Mission ATTES-ALUR

2, rue Eugène Maréchal, Vénissieux (69)

SCI VENISSIEUX MARECHAL

P2210-0311
R240301-0073-V1

Figure 5 : Plan de sectorisation du site - PG

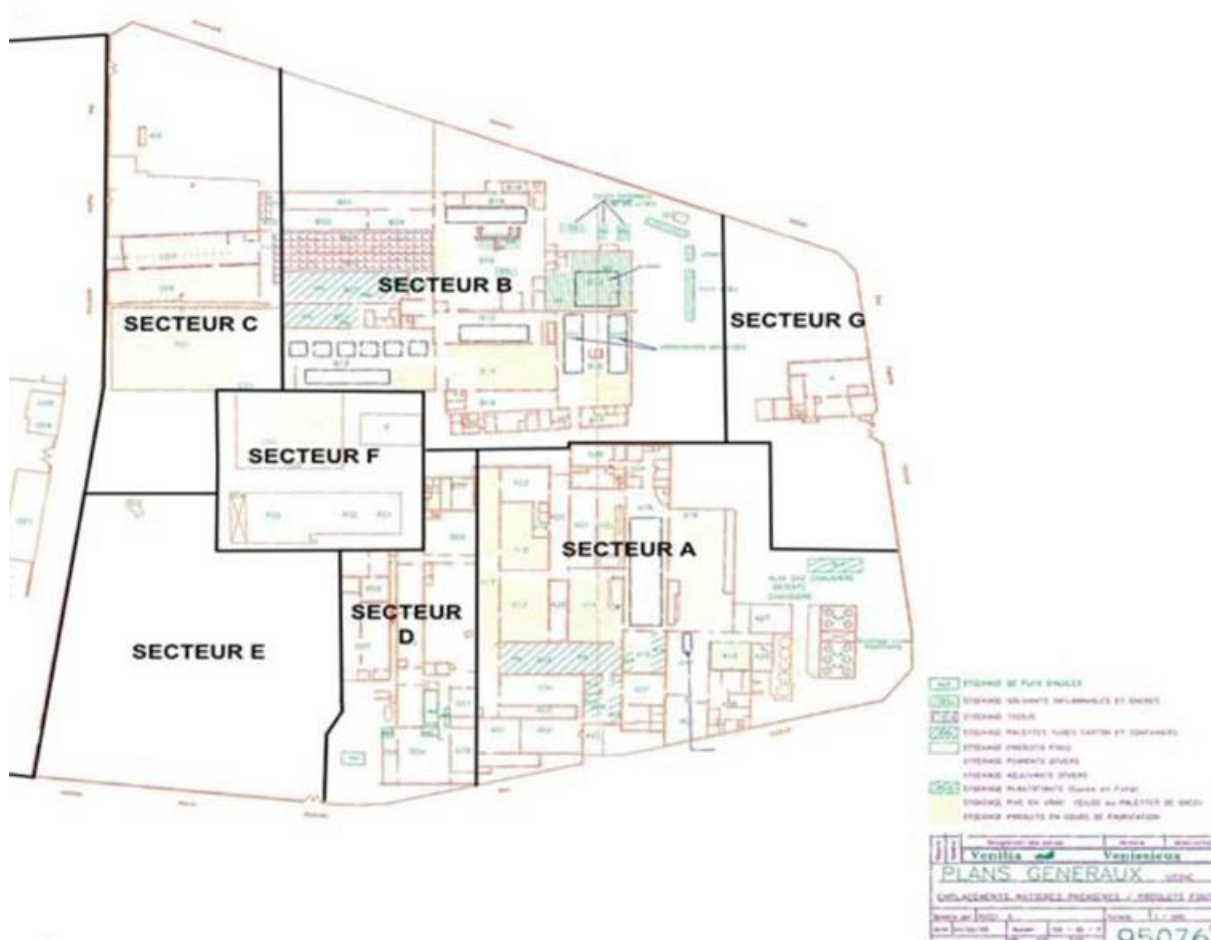
Commentaires AIC Environnement : Le programme d'investigations, le nombre et la localisation des sondages et les paramètres analytiques recherchés est considéré comme suffisant pour caractériser les zones sources de pollution.

Figure 7 : Cartographie des sources de pollutions - PG

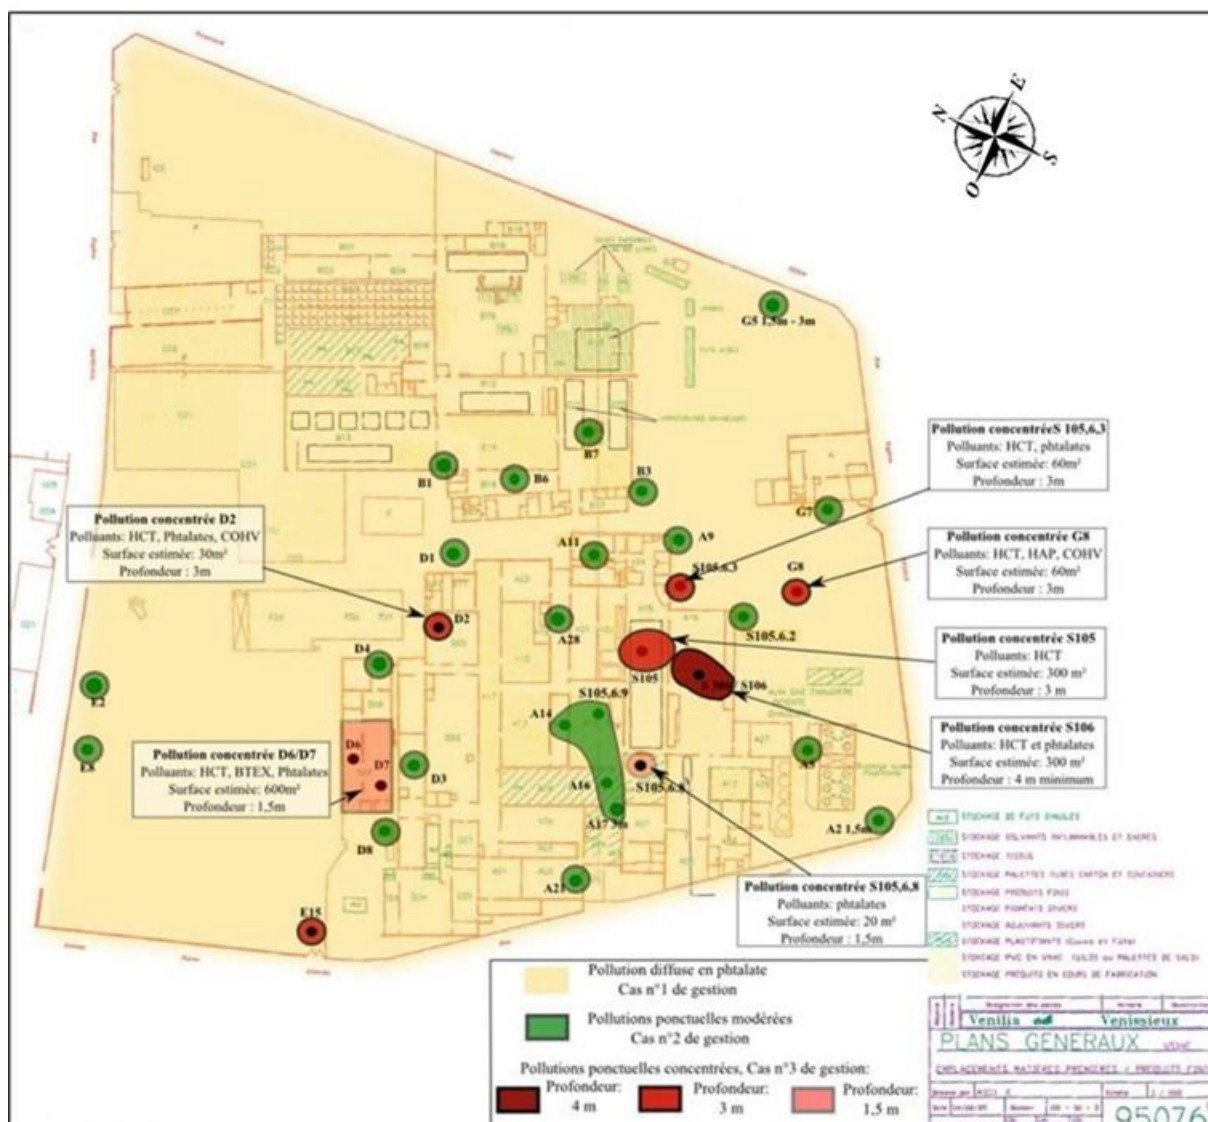
L'Inspection des ICPE considère que la définition des sources concentrées et la cartographie des sources de pollutions est conforme à la méthodologie.

Figure 13 : Schéma conceptuel - INFOS

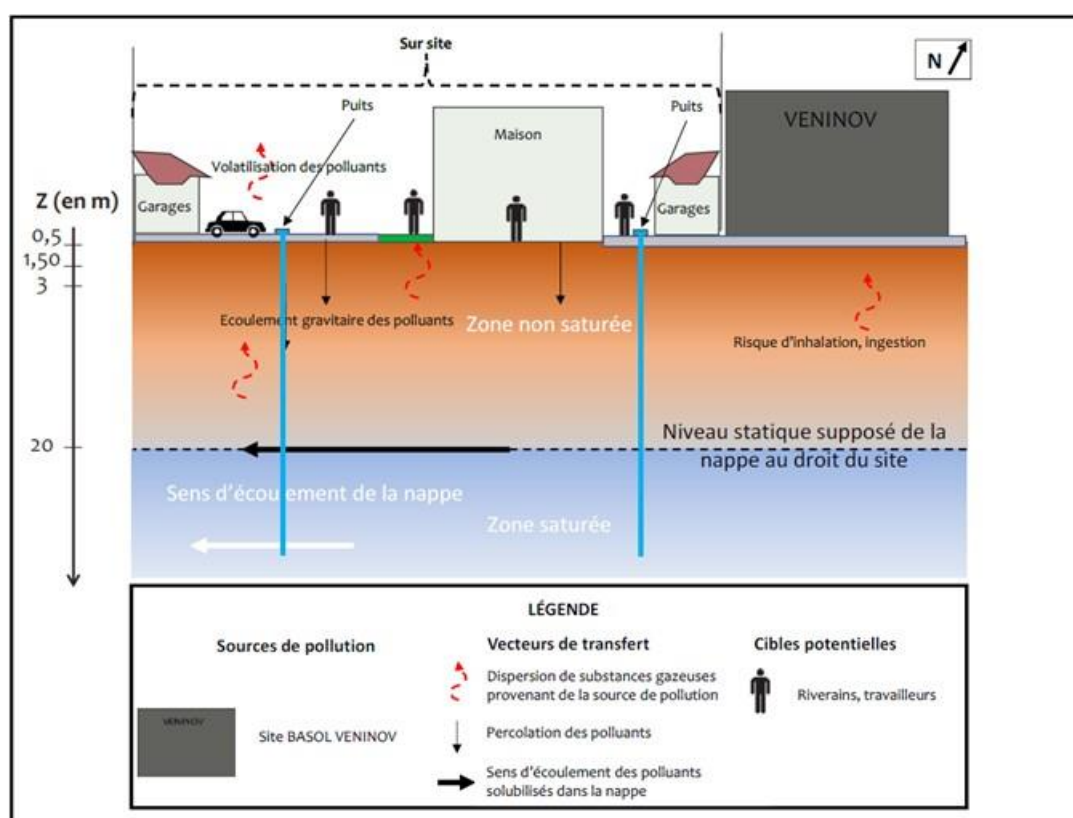
AIC Environnement estime que la mission INFOS réalisée est conforme à la méthodologie et permet d'établir un schéma conceptuel.

Figure 16 : Carte de localisation des ouvrages- DIAG Campagne de suivi des gaz des sols

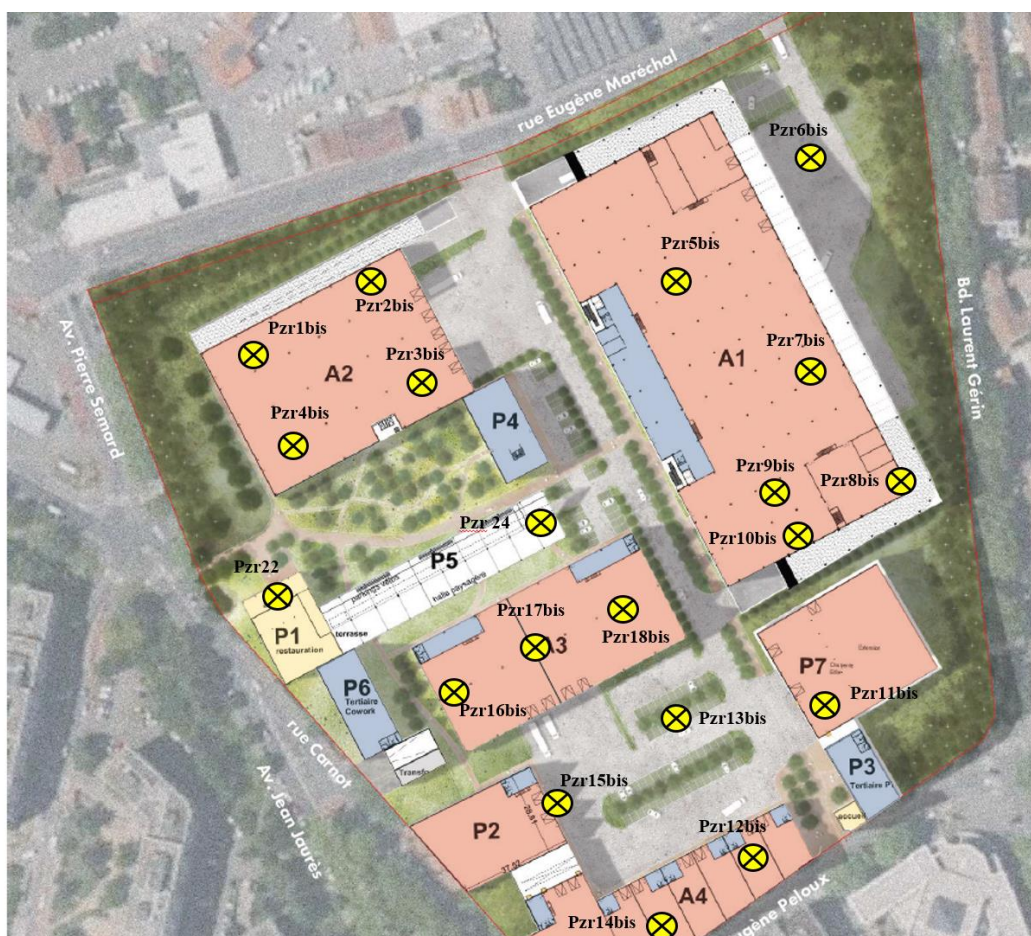
AIC Environnement valide la caractérisation du milieu gaz du sol, adapter au futur projet.
